**Eingabe zum Beteiligungsverfahren, gem. § 3 Niedersächsisches Gesetz über Raumordnung und Landesplanung (NROG), zum Entwurf des Regionalen Raumordnungsprogramms (RROP) 2020 vom Landkreis Göttingen.**

**Bovenden01, Bovenden02 bzw.  
Windfarmprojekte Harste01, Harste02  
Einkesselung von Parenden auf 270°**

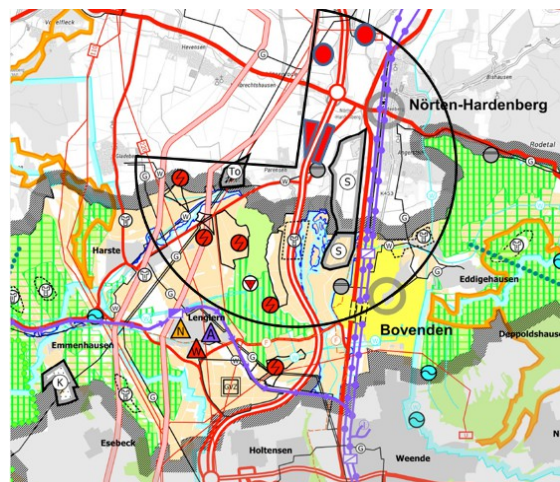
Hier liegt eine Einkesselung von Parenden durch umlaufende Emissionen auf ca. 270° vor. Zwei Vorrangflächen für Windenergie bei Lütjenrode und Nörten-Hardenberg sowie einem geplanten Solarpark.

Die Berechnung der Umfassung bis zu einer Entfernung der 10 fachen Anlagehöhe ist allerdings falsch. Da die Vorgaben der NLT-Arbeitshilfe einen Abstand in Höhe ..

Die Berechnungen der Umfassungen seitens des Landkreises Göttingen sind falsch und entsprechend zu korrigieren.

**Eine Einkesselung von Ortschaften mit extremen Emissionsbelastungen sollte nicht größer als 120° betragen. Pahrensen liegt mit den beiden RROP aus LK Göttingen und LK Northeim bei ca. 270°. Diese Belastungen sind für die Bevölkerung, die noch nicht einmal einen vernünftigen Schallschutz zur A7 hat, nicht zu verantworten. Die Bevölkerung muss hierdurch mit schwersten Erkrankungen rechnen. Aus diesem Grund fordere ich eine Streichung der Vorranggebietes Bovenden02.**
